**CCR-VIA -- COMITATO DI COORDINAMENTO REGIONALE PER LA
VALUTAZIONE D'IMPATTO AMBIENTALE**

Giudizio n° 2981 del 04/12/2018

Oggetto Realizzazione di impianto di produzione di biometano da digestione anaerobica di fonti rinnovabili con trattamento di digestato solido e liquido per la produzione di compost e riutilizzo delle acque

**Istruttoria Tecnica
Progetto**

Figura 6: Layout dell'impianto (da Tav. 2.A_Rev2.0 allegata a nota integrativa acquisita in atti al prot. n. RA/278430 del 09/10/2018).

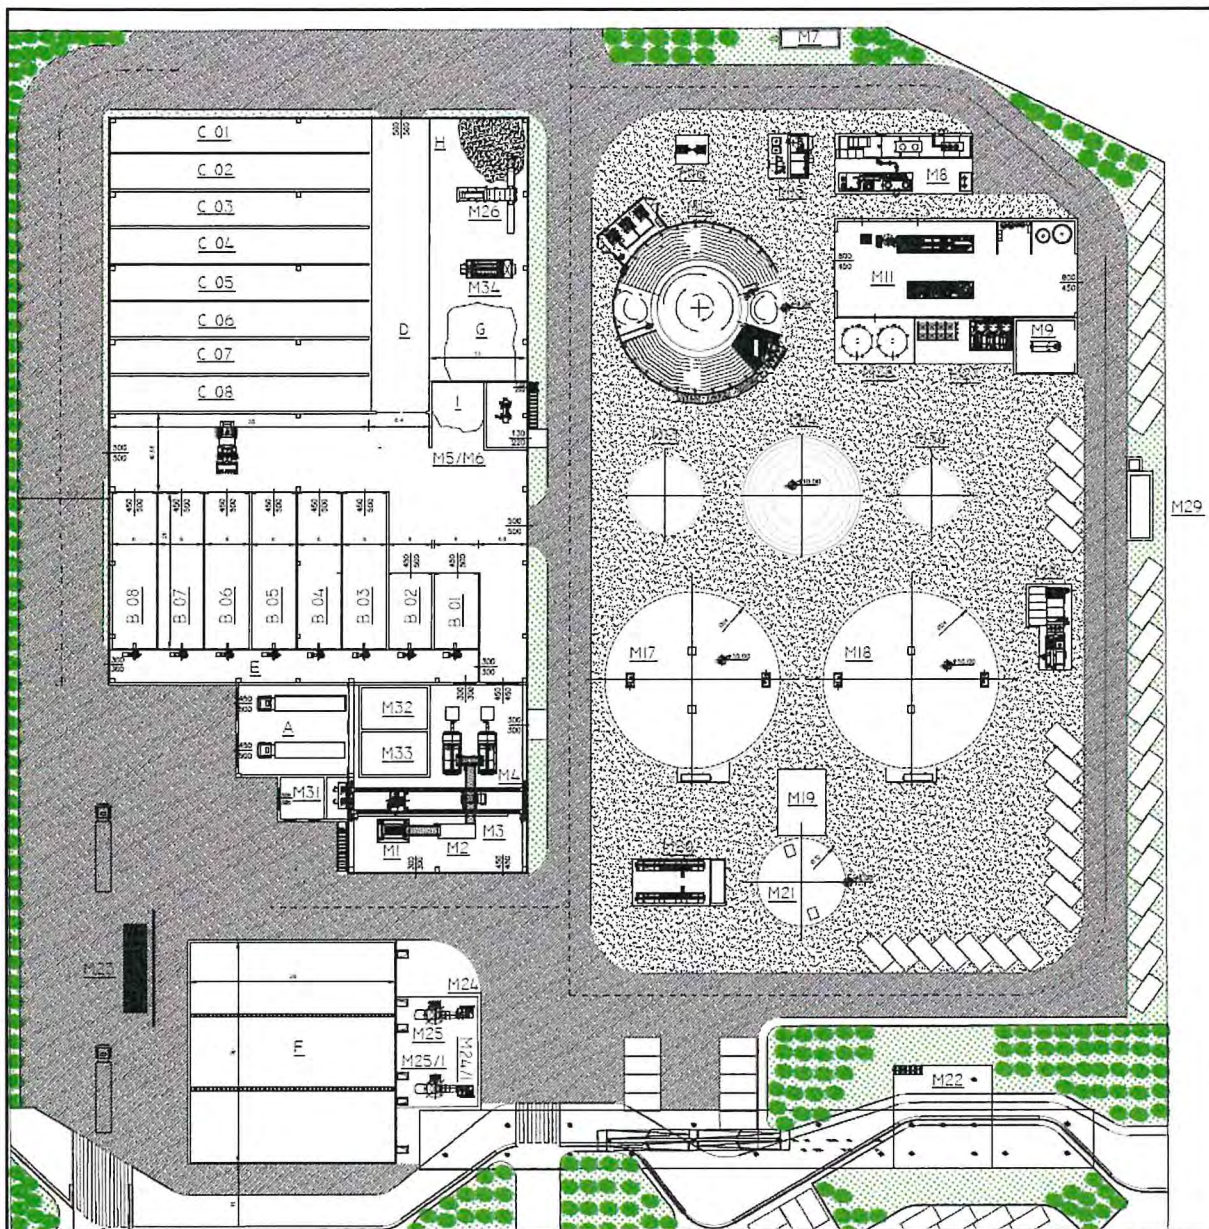
Con nota integrativa acquisita in atti al prot. n. RA/278430 del 09/10/2018, il layout dell'impianto è stato parzialmente rimodulato come da figura che segue al fine di rispettare la distanza di 500 m del confine dell'impianto dal gruppo di case indicato dal Comune. Tuttavia, la Ditta ribadisce che *“Il gruppo di case indicato dal Comune non è un centro abitato e quindi la distanza dei 500 m dall'impianto non è vincolante”*.

Nella nota integrativa (acquisita in atti al prot. n. RA/268647 del 20/10/2017) trasmessa a seguito della richiesta di integrazioni del Comune di Mosciano la ditta specifica che sono state rettificata le Tav. 14, 2A, 2B e 2C al fine di rispettare gli standard urbanistici richiesti.

Figura 12: Distribuzione degli odori con le più sfavorevoli condizioni anemometriche e considerando due sorgenti odorigene.

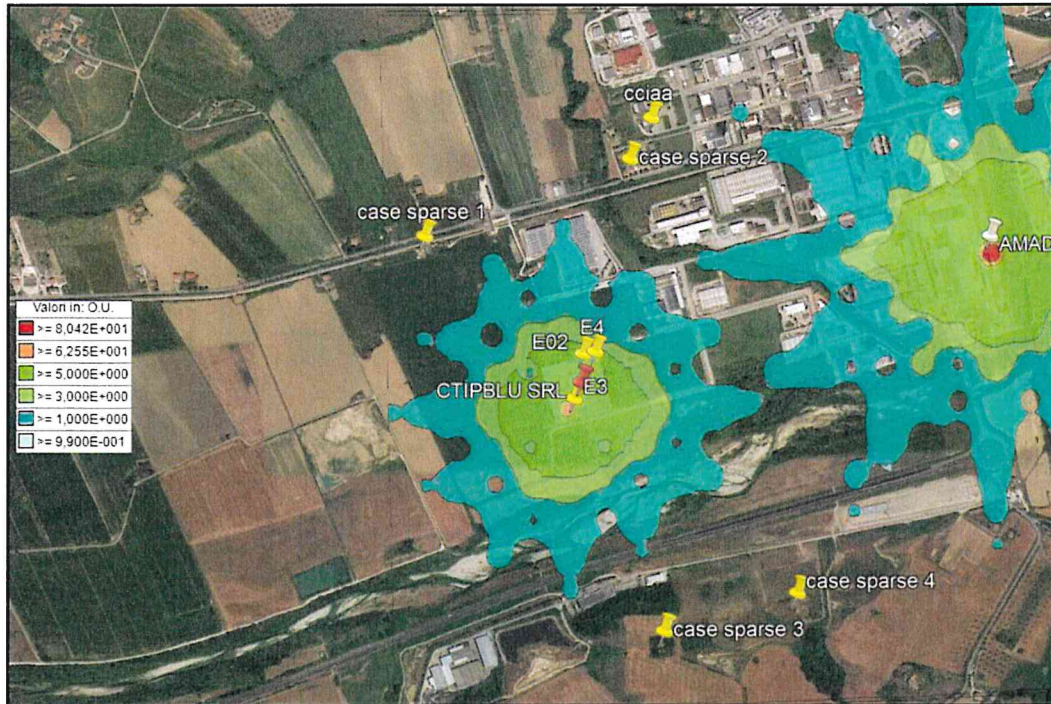
Nella documentazione integrativa si riferisce che nelle più sfavorevoli condizioni anemometriche, considerando l'intera rosa dei venti e due sorgenti odorigene (impianto CTIP Blu e impianto Amadori), la concentrazione massima di OUE/m³ è inferiore ad 1 ad una distanza media di circa 400 m dal biofiltro. Inoltre, si rileva che non c'è sovrapposizione tra l'area di influenza di CTIP Blu e l'area di influenza dell'impianto Amadori, pertanto l'effetto cumulo è nullo. I principali recettori individuati (5 case sparse di cui solo la 1 risulta essere abitata), sono ad una distanza superiore ai 500 m dai confini dell'impianto e quindi oltre tale soglia di attenzione (*Fig. 11*).
